Niederschrift über die Verbandsschau des Bachmannsgrabens in Erfurt-Marbach am 06.04.2022

Bachmannsgraben vom Beginn der Marbacher Höhe bis zur Einmündung in den Marbach im Birnbaumweg

Foto 4 und 5 Wiederherstellung des Grabenprofils erforderlich

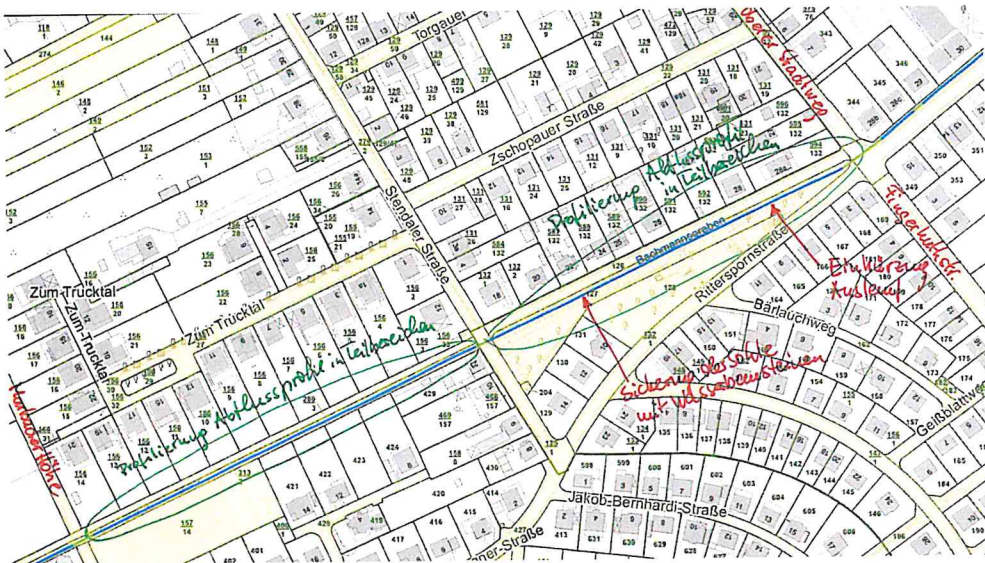
Durch die Untere Wasserbehörde muss der Kleingartenverein aufgefordert werden, die Zugänglichkeit wieder herzustellen und somit die Zäune und Tore aus dem Abflussprofil zu entfernen.
 Im anschließenden Bereich bis zur Straße Marbacher Höhe muss das Abflussprofil auf der gesamten Länge (ca. 167 m) ab der Gartenanlage wieder hergestellt werden.
 Diese Arbeiten werden als Maßnahme in den Basisplan von PROGEMIS eingetragen und voraussichtlich in den Gewässerunterhaltungsplan 2023 übernommen.

Foto 10 Einkürzung des Auslaufrohres durch den Entwässerungsbetrieb

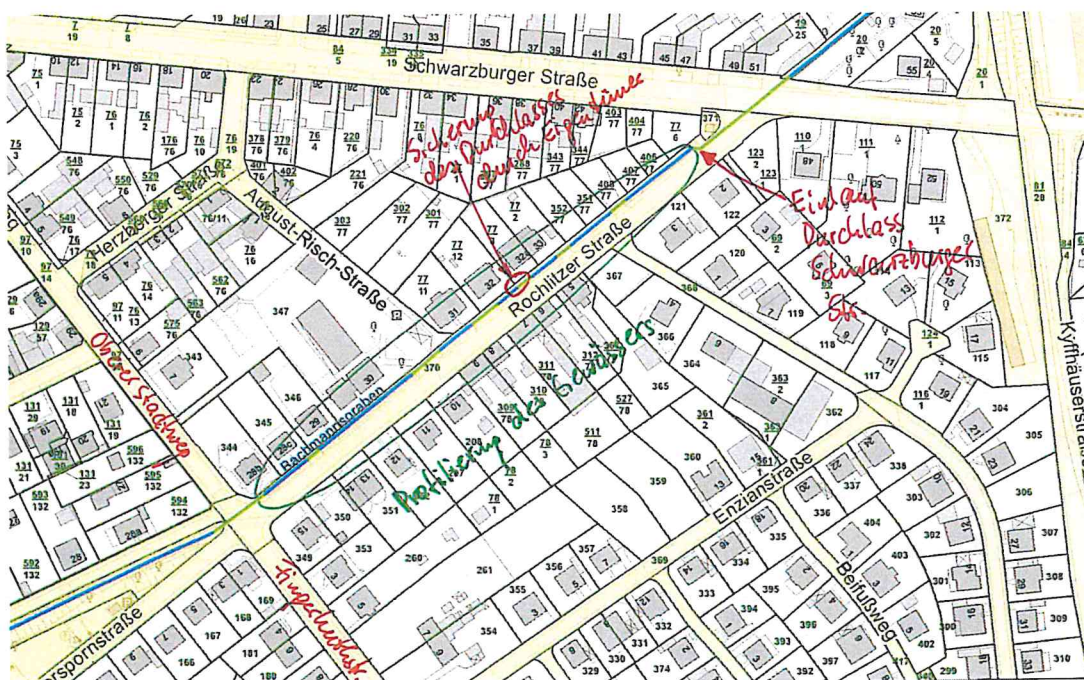
Die Einkürzung des Auslaufrohres im Foto 10 muss durch die Untere Wasserbehörde vom Eigentümer (Erfurter Entwässerungsbetrieb) gefordert werden.

Foto 21 Blick entgegen der Fließrichtung von 1. Bahndurchlass Richtung Schwarzburger Str.

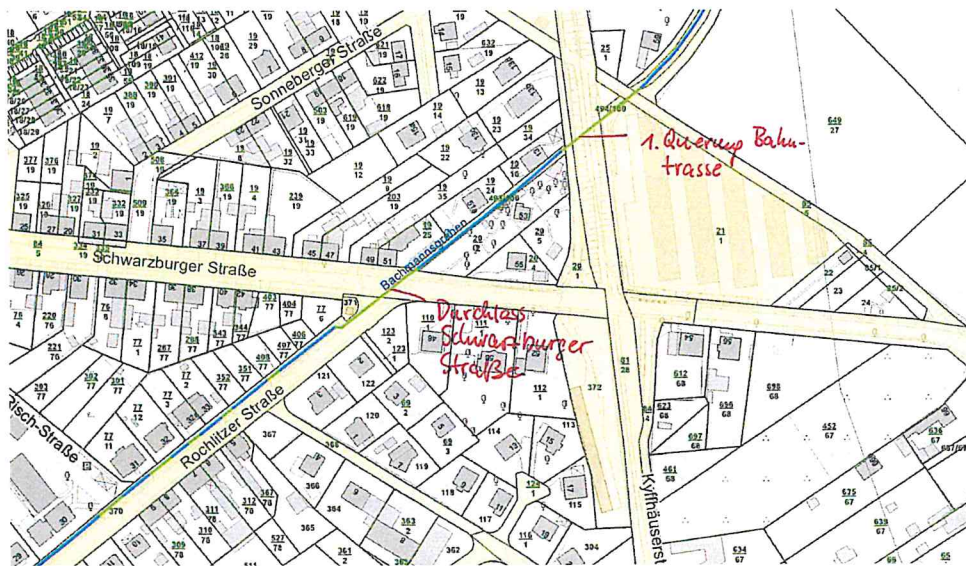
In diesem Abschnitt sind keine Unterhaltungsarbeiten durch den GU erforderlich.

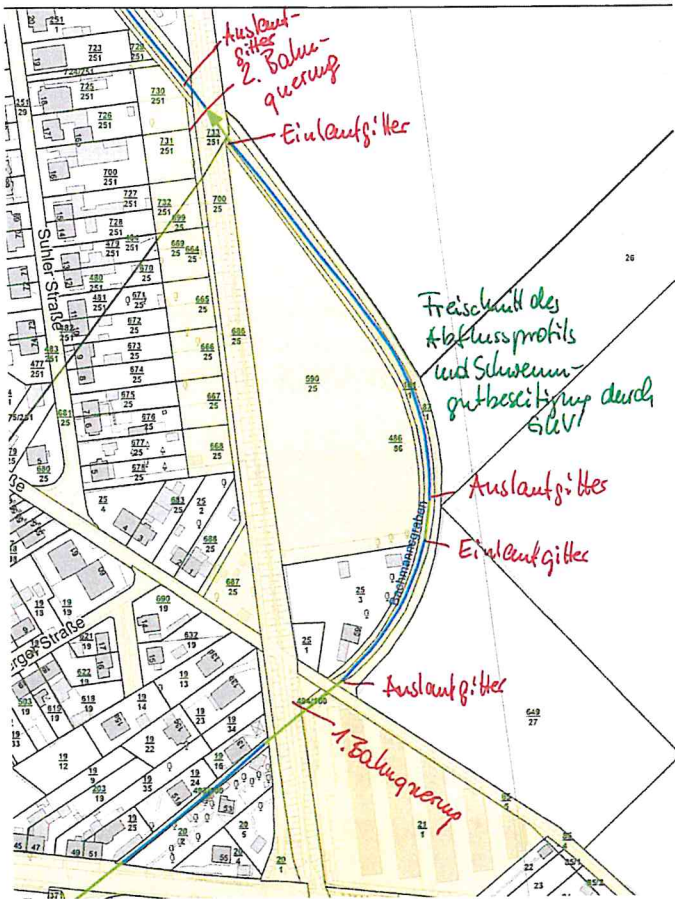
An den Bahnquerungen und an dem Wegedurchlass befinden sich Ein- und Auslaufgitter, die teilweise offen standen. Die Untere Wasserbehörde muss mit den zuständigen Ämtern der Stadt Erfurt klären, ob diese Rechen noch erforderlich sind. Die Reinigung obliegt den jeweiligen zuständigen Ämtern und nicht dem GUV Gera/Gramme.

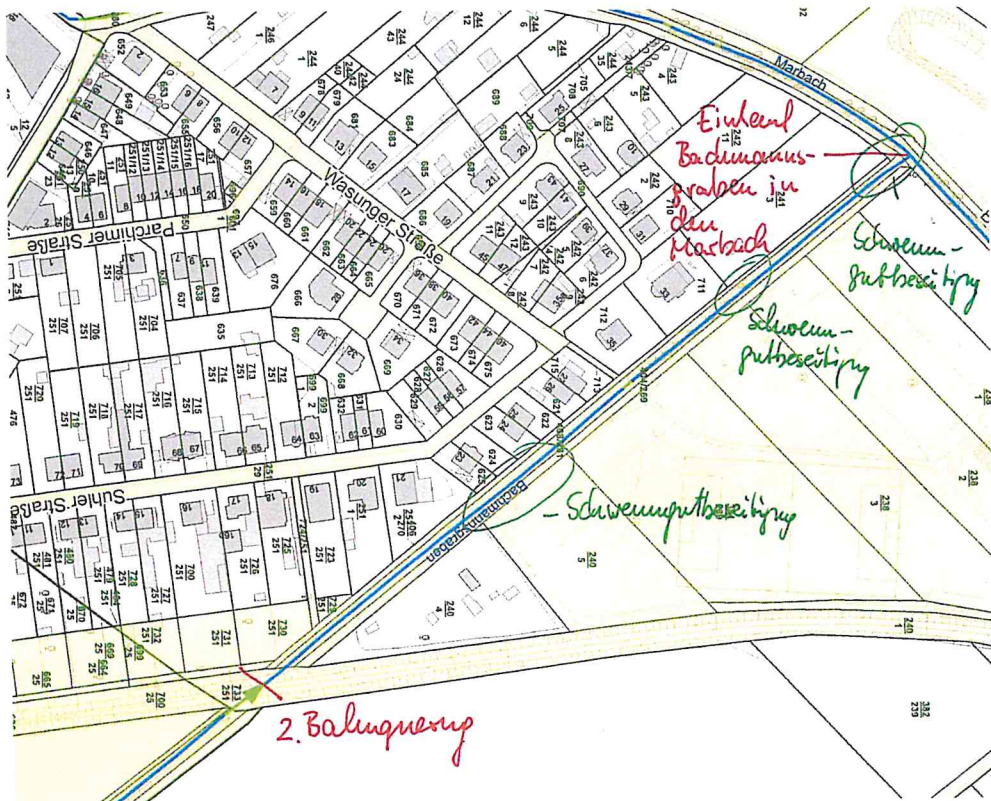
In diesem Abschnitt muss in Teilbereichen das Abflussprofil freigeschnitten werden. Diese Arbeiten werden als Maßnahme in den Basisplan von PROGEMIS eingetragen und voraussichtlich in den Gewässerunterhaltungsplan 2023 übernommen. An einigen Stellen hat sich schon Schwemmgut abgelagert, dies wird als ad-hoc- Maßnahme kurzfristig durch den GUV Gera/Gramme beseitigt.
